Verbandsgemeinde Gerolstein

Flächennutzungsplan-Teilfortschreibung Windenergie

- Stellungnahmen im Rahmen der frühzeitigen Beteiligung der Öffentlichkeit gem. § 3 (1) BauGB

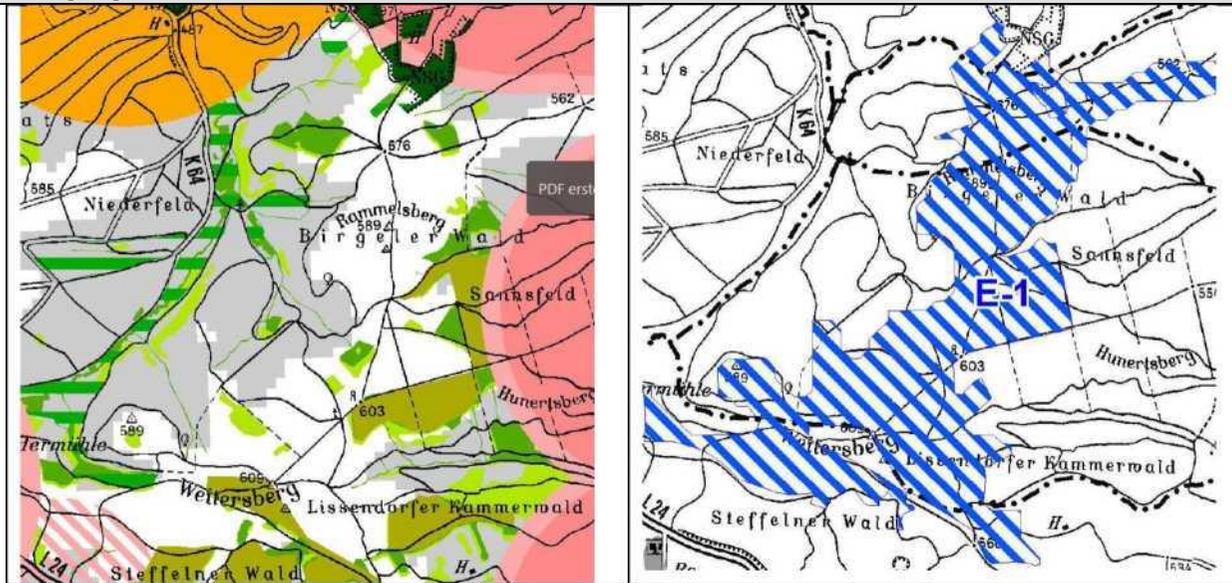
Wasserschutzgebiet Ormont, Zone II: Schutzgebietsverordnung ausgelaufen – neuer Abgrenzungsentwurf liegt vor und wird in Karte ergänzt.

Wegen Lage zwischen Hochspannungsleitung und B51 (Schutzabstände) für Windenergienutzung nicht geeignet, da nicht groß genug.

Auf der Grundlage des Sondergutachtens zur Umfassung von Schönfeld aus dem Verfahren genommen.

Wir möchten Sie bitten, alle Flächen dahingehend nochmals zu überprüfen.

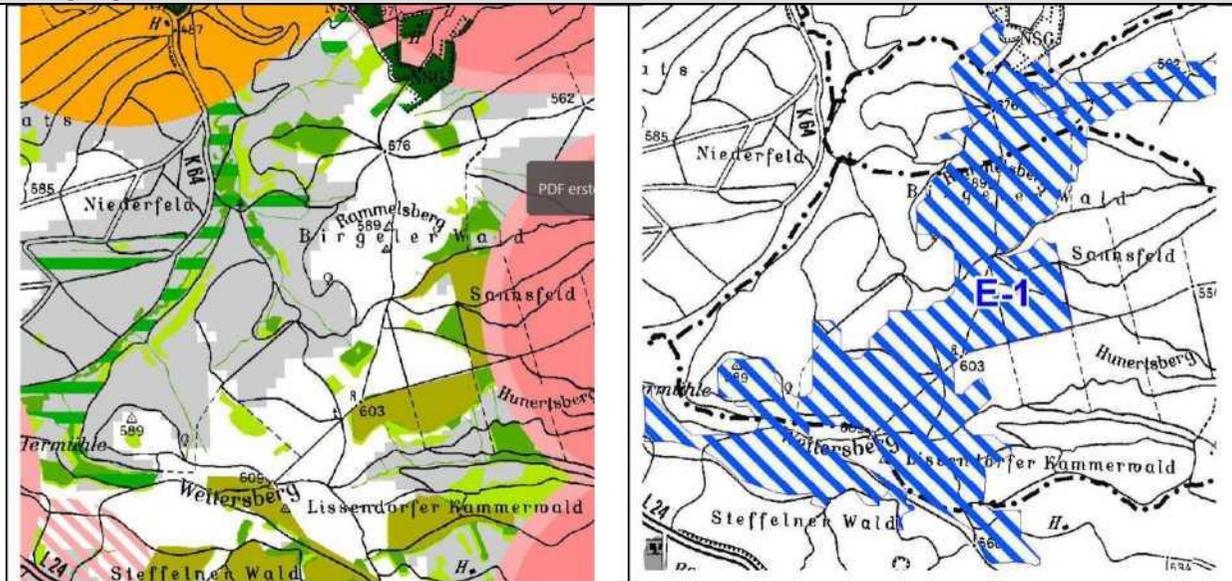
Wasserschutzgebiet Ormont, Zone II: Schutzgebietsverordnung ausgelaufen – neuer Abgrenzungsentwurf liegt vor und wird im weiteren Verfahren in der Karte ergänzt.

Wegen Lage zwischen Hochspannungsleitung und B51 (Schutzabstände) für Windenergienutzung nicht geeignet; Fläche zu klein für WEA.

Auf der Grundlage des Sondergutachtens zur Umfassung von Schönfeld aus dem Verfahren genommen.

Wir möchten Sie bitten, alle Flächen dahingehend nochmals zu überprüfen.

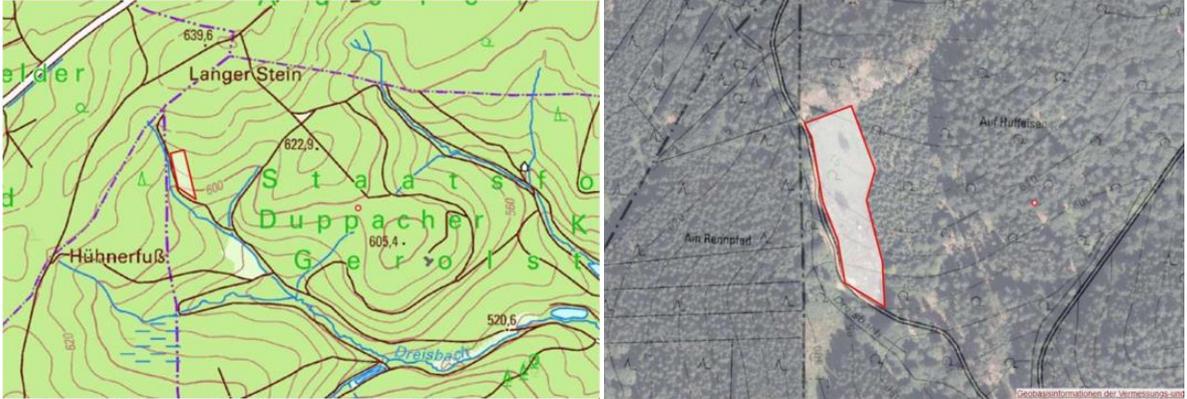
Anregung	Abwägungsvorschlag			
<p>fähre Lage ist in Abb. 1 dargestellt.</p> <p>Abb. 1 Schwarzstorch-Horst im Gemeindewald Berndorf (Zum Schutz des Schwarzstorches wird die Karte hier nicht dargestellt.)</p> <p>Fazit: Wir begrüßen und unterstützen die Steuerung der Windenergie in der Verbandsgemeinde Gerolstein durch die beabsichtigte Teilfortschreibung des Flächennutzungsplans. Im Zuge der weiteren Ausweisung von Eignungsflächen und auch bei den späteren Blmsch-Genehmigungsverfahren bringen wir uns gerne konstruktiv und lösungsorientiert in die Planungen ein. Bitte nutzen Sie dieses Angebot und sprechen Sie frühzeitig mit uns, um mögliche Konflikte und Problemfelder gemeinsam zu lösen.</p>	<p><i>der Umweltbericht zum FNP wird entsprechend ergänzt</i></p> <p><i>zur Kenntnis genommen</i></p>			
	Beschlussvorschlag			
	<p><i>Der Verbandsgemeinderat folgt obigen Abwägungsvorschlägen.</i></p>			
	Beschluss
